DIVISIONE V – PROCEDURE DI VALUTAZIONE VIA E VAS

OGGETTO: [ID: 8429] "Lavori di completamento del Centro intermodale di Pordenone: Allungamento dell'asta di manovra a m. 750. (Finanziamento: L.R. 28 dicembre 2017, n. 45, art. 6, commi dal 11 al 15)".

Valutazione Preliminare ai sensi dell'art. 6, c. 9, del D.Lgs. 152/2006. Nota Tecnica.

Figura 2 Stralcio planimetria dell'intervento

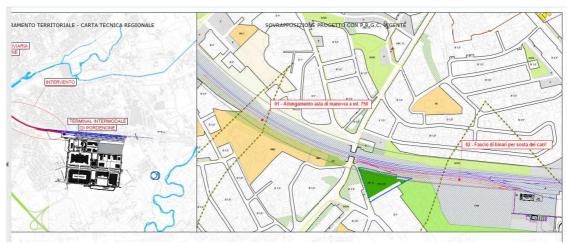
- sono presenti corpi idrici sotterranei che potrebbero essere interessati dalla realizzazione del progetto;
- non è specificata la modalità di gestione per quanto riguarda i quantitativi di materiale da scavo da reimpiegare, anche ai sensi del Dpr n. 120/2017;

- per quanto riguarda l'impatto acustico generato dal cantiere, benché l'area interessata al prolungamento dell'asta di manovra si inserisca in una zona individuata prevalentemente come Classe IV, esiste una zona di Classe I, dovuta alla presenza della Scuola Elementare "Gaspare Gozzi" (ricettore sensibile) che non si può ritenere trascurabile;

- la durata dei lavori è stimata, per l'asta di manovra, in circa 400 gg, naturali e consecutivi, per il fascio di binari in circa 360 gg, naturali e consecutivi, un tempo non trascurabile;

- in fase di cantierizzazione è prevista un'ingente movimentazione di materiali ed inerti, i cui potenziali impatti necessitano di una valutazione più approfondita, in particolare sulle componenti aria (qualità dell'aria) e rumore, anche in relazione ai potenziali effetti nocivi sulla salute umana;

Ad esito delle considerazioni di cui sopra, si ritiene che per il progetto in valutazione denominato "Lavori di completamento del Centro intermodale di Pordenone: Allungamento dell'asta di manovra a m. 750. (Finanziamento: L.R. 28 dicembre 2017, n. 45, art. 6, commi dal 11 al 15)". "Lavori di potenziamento e miglioramento della dotazione infrastrutturale del Terminal intermodale: Realizzazione di un fascio di binari per la sosta dei carri ferroviari. (Finanziamento: L.R. 6 agosto 2019, n. 13, art. 6, commi dal 13 al 17)" non si possa escludere la sussistenza di potenziali impatti significativi e negativi e pertanto si propone che lo stesso debba essere più opportunamente valutato nell'ambito di una procedura di Verifica di Assoggettabilità a VIA, ai sensi dell'art. 19 del D. Lgs. 152/2006 e ss.mm.ii..
